INFORME DE CONTROL ESPECÍFICO
N° 017-2024-2-3411-SCE

**“INAPLICACIÓN DE PENALIDAD POR ATRASO EN LA
CULMINACIÓN DE LA OBRA: MEJORAMIENTO DEL SERVICIO VIAL
TRAMO ÓVALO UCHUGLLA - BAÑOS TERMALES, DISTRITO DE
MOYOBAMBA, PROVINCIA DE MOYOBAMBA - SAN MARTÍN - I
ETAPA”**

INFORME DE CONTROL ESPECÍFICO N° 017-2024-2-3411-SCE

Imagen n.º 1.
Plano de marcas en el pavimento asfáltico y concreto

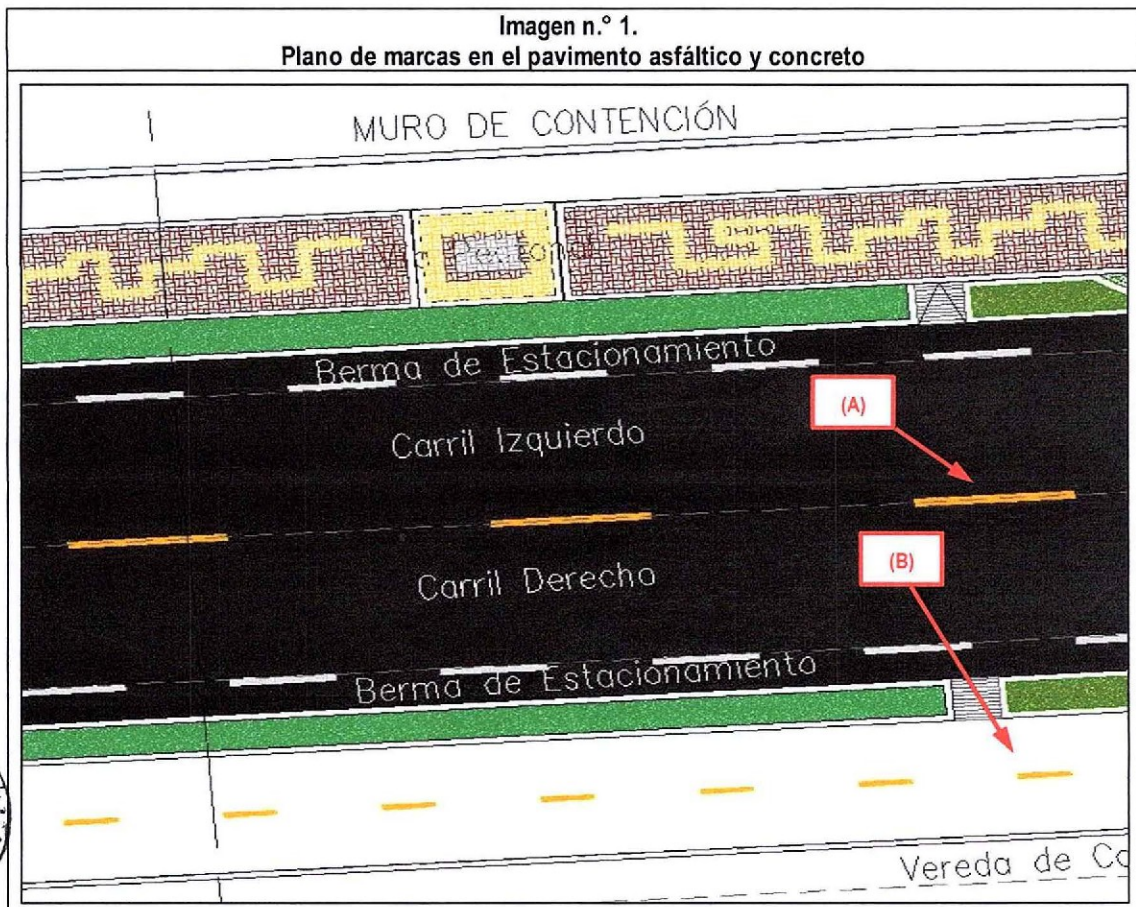
2.1. Respecto a la ejecución de la partida contractual 04.01.06. MARCAS EN EL PAVIMENTO" fuera del plazo contractual.

En los planos "Marcas en el pavimento", Láminas del MP-01 al MP-16 del Expediente Técnico, aprobado con Resolución Gerencial n.º 202-2018-GRSM-PEAM-01.00 de 5 de julio de 2018 (**Apéndice n.º 5**), establecía el pintado de color amarillo de la línea de eje de vía para el pavimento asfáltico y pintado de color amarillo del eje bidireccional de la ciclovía, conforme se detalla a continuación:

Leyenda : (A) Eje del pavimento asfáltico de la vía de tránsito vehicular: Pintar las líneas centrales de color amarillo.
(B) Eje del pavimento de concreto en la ciclo vía bidireccional: Pintar las líneas centrales de color amarillo.

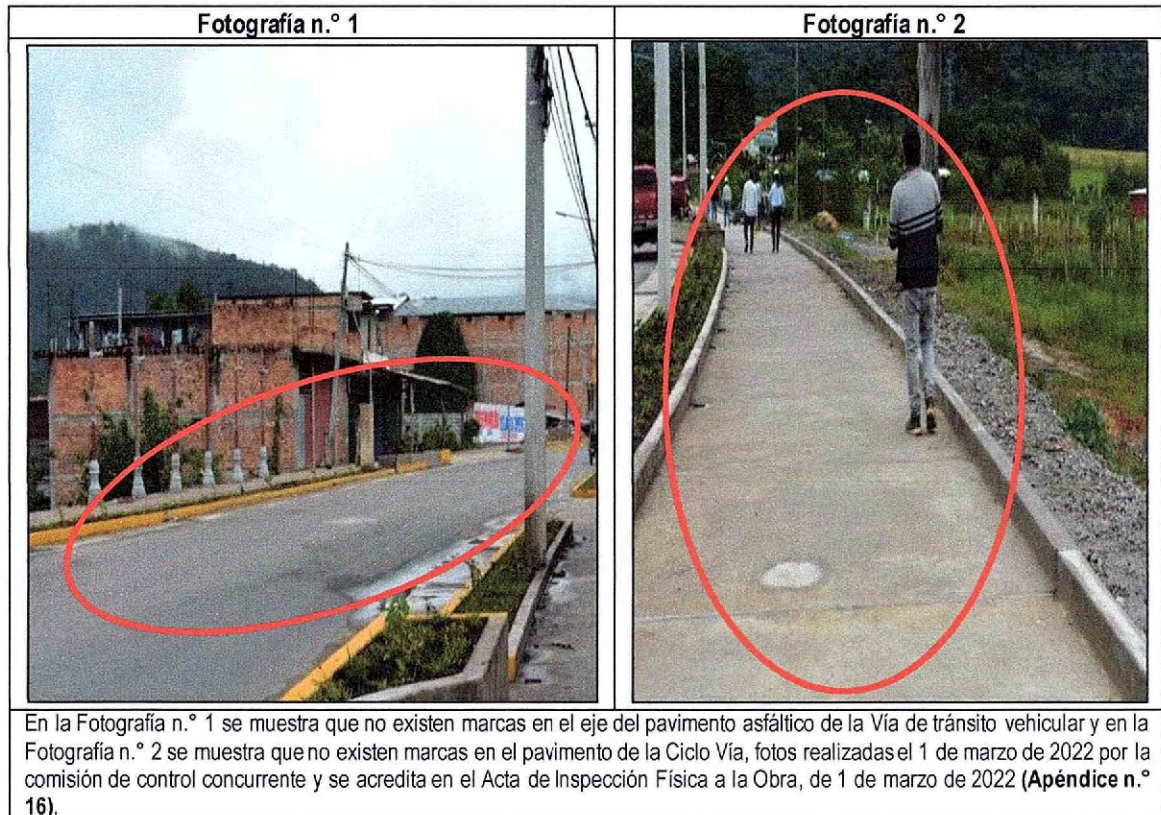
Sin embargo, durante la inspección física efectuada por la comisión de control concurrente realizada el 1 de marzo de 2022, advirtió que el Contratista no ejecutó³⁰ el pintado de color amarillo de la línea de eje de vía para el pavimento asfáltico y pintado de color amarillo del eje bidireccional de la ciclo vía, conforme se acredita en las fotografías n.ºs 5 y 6 del Acta de Inspección Física a la Obra: "Mejoramiento del servicio vial tramo Óvalo Uchuglla – Baños Termales, distrito de Moyobamba, provincia de Moyobamba – San Martín – I etapa" de 1 de marzo de 2022 (**Apéndice n.º 16**), y se detalla a continuación:

Imagen n.º 2.
Poste en forma de orquídea ornamental

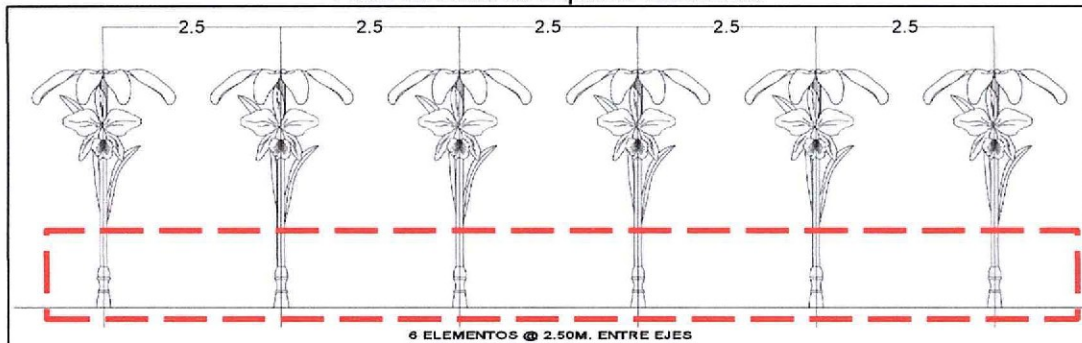
- Asimismo, durante el recorrido realizado por la comisión de control concurrente ha constatado que el Contratista venía realizando trabajos de excavación para las bases de los postes orquídea ornamentales, de conformidad al plano "ALUMBRADO PÚBLICO ORNAMENTAL 220 V – TRAMO ÓVALO UCHUGLLA – BAÑOS TERMALES", Lámina: RSA-02-9/10 del expediente técnico de la prestación adicional de la Obra n.º 03, aprobado mediante Resolución Gerencial n.º 368-2021-GRSM-PEAM.01.00 de 1 de octubre de 2021 (**Apéndice n.º 26**), correspondiente a la partida "09.03.01.03. POSTE ORQUÍDEA ORNAMENTAL según detalle en el plano".

En el plano "ALUMBRADO PUBLICO ORNAMENTAL 220 V – TRAMO ÓVALO UCHUGLLA – BAÑOS TERMALES", Lámina: RSA-02-9/10, del expediente técnico de la prestación adicional de la Obra n.º 03, aprobado con Resolución Gerencial n.º 368-2021-GRSM-PEAM.01.00 de 1 de octubre de 2021 (**Apéndice n.º 26**), establecía la instalación de los postes orquídea ornamentales anclados a una base de concreto, conforme se detalla a continuación:

- Las orquídeas ornamentales **de la partida 09.03.01.03 POSTE ORQUÍDEA ORNAMENTAL, fueron instaladas sobre el basamento metálico conforme los planos y especificaciones del expediente técnico y fueron recepcionadas**; Sin embargo, por consideraciones de seguridad, el contratista optó por realizar adicionalmente la colocación de un dado de concreto, lo cual no está considerado en el proyecto, por lo que se retiró momentáneamente estos postes y los cuales fueron observados por los miembros del OCI, lo cual no invalida la declaración de culminación de la obra.

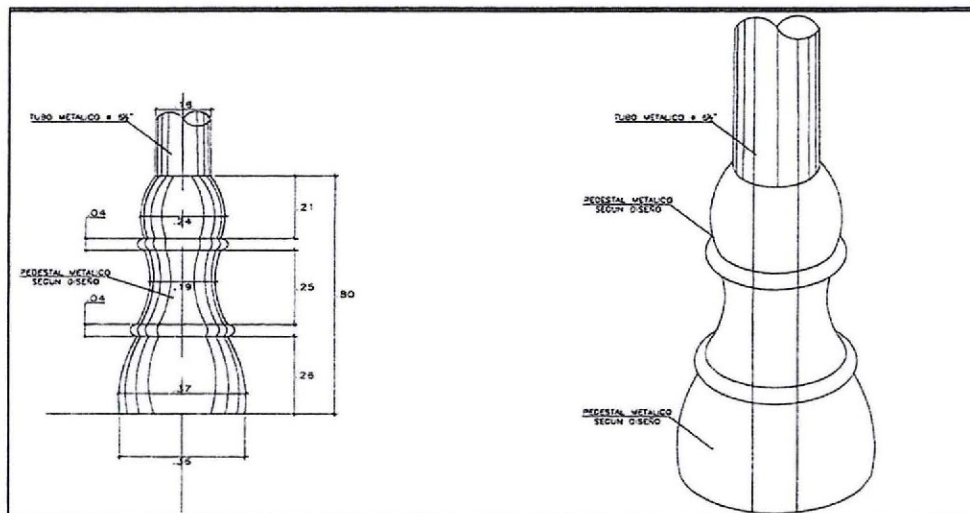
Como se observa además en el precio unitario, no se ha considera la instalación, solamente la fabricación. No se especifica que deba instalarse en una base de concreto. (...)

Según el plano DT-04, tampoco se especifica que el poste se apoya directamente sobre el adoquinado y el basamento metálico directamente apoyado en el terreno natural.
